ВКЛАДЫШИ К БЛОКУ ДЛЯ СМЕННЫХ ПРЕСС-ФОРМ  
ПРЯМОГО ПРЕССОВАНИЯ

Inserts to the unit for changeable compression  
moulding press-moulds.  
Construction and dimensionsГОСТ  
20927-75Постановлением Государственного комитета стандартов Совета Министров СССР от 25 июня 1975 г. № 1620 срок  
действия установленс 01.07.76  
до 01.07.81

Изменение № 1 ГОСТ 20927—75 Вкладыши к блоку для сменных пресс-форм прямого прессования. Конструкция и размеры  
Постановлением Государственного комитета СССР по стандартам от 06.04.81 № 1789 срок введения установлен

Изменение № 2 ГОСТ 20927—75 Вкладыши к блоку для сменных пресс-форм прямого прессования. Конструкция и размеры  
Постановлением Государственного комитета СССР по стандартам от 18.12.84 № 4549 срок введения установлен

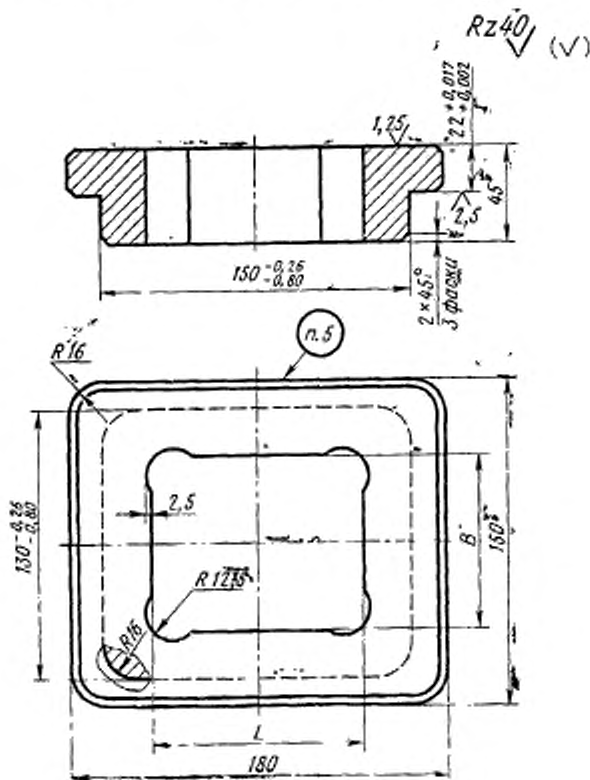
Пункт 1. Чертеж. Заменить предельные отклонения:  $\begin{matrix} -0,26 \\ -0,80 \end{matrix}$  на  $b_{12}$ ,  $\begin{matrix} -0,26 \\ -0,80 \end{matrix}$   
на  $b_{12}$ ,  $\begin{matrix} +0,017 \\ +0,002 \end{matrix}$  на  $K_6$ .

Пункт 1. Чертеж. Заменить обозначение:  $\sqrt[2]{\frac{40}{na}} \cdot \delta \cdot J^2$ ; таблица. Наименование графы «Масса, кг» дополнить словами: «не более».
